Vorhaben	Beteiligung der Fachbereiche zum Vorentwurf B- Plan Nr. 143 „Westliche Insel Neu Fahrland“
Aktenzeichen	443: KR 2016-30419,

Belange untere Wasserbehörde (Fr. Redlin)

Belange untere Naturschutzbehörde (Fr. Plötner)

- Kartenauszug Landeskartierung gesetzlich geschützte Biotope nach § 30 BNatSchG

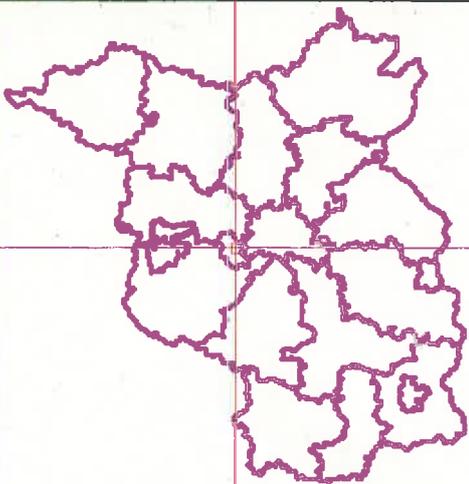
Der gesamte Uferbereich innerhalb des Plangebiets unterliegt als „Standorttypischer Gehölzsaum an Gewässern“, Biotopcode 07190 mit der Identifikationsnummer des Landes Brandenburg LU14014-3544SW0255; den Vorschriften über den gesetzlichen Biotopschutz (https://osiris.aed-synergis.de/ARC-WebOffice/synserver?project=OSIRIS&language=de&user=os_standard&password=osiris)

Die öffentliche Grünfläche A ist daher unter Einhaltung dieser Schutzbestimmungen zu entwickeln und hinreichend zu schützen. Sie ist darüber hinaus auch über die gesamte Grundstückslänge fortzuführen, d.h. auch innerhalb der uferseitigen Fläche der WA 1 und WA 3. Die Uferbereiche grenzen an das LSG „Königswald mit Havelseen und Seeburger Agrarlandschaft“ und sind in ihrem Übergangs- und Pufferbereich ebenfalls standort- und biotopgerecht zu gestalten, zu entwickeln und langfristig zu schützen. (vgl. Anlage Kartenauszug Landeskartierung gesetzlich geschützte Biotope nach § 30 BNatSchG)

- Ufergehölzstreifen ist als geschütztes Biotop auf der Karte darzustellen
- S. 54 : PBAumSch-Verordnung anstelle -satzung,
Die Ermittlung des erforderlichen Ausgleichs für zu fällende Bäume erfolgt innerhalb der Baugenehmigung auf der Grundlage der PBAumSchVO
- Es gibt verschiedene Angaben zur Geltungsbereichsgröße (6,5 ha, 53.540 bzw. 63.410m²)
- Tab. 1 und 2 auf S. 61 und 63 weisen ebenfalls unterschiedliche Gesamtflächen für den Geltungsbereich aus.
- S. 110: Die Empfehlungen unter C.3.2 zur die Kontrolle und Bewertung der angestrebten Entwicklungsziele des BP sind sehr praxisfern und nicht allgemein für alle Kompensationsmaßnahmen umsetzbar .
- Die Bestands-Biotoptypen der Tab. 5 (S. 74) und Tab. 1a sind nicht vollständig identisch.
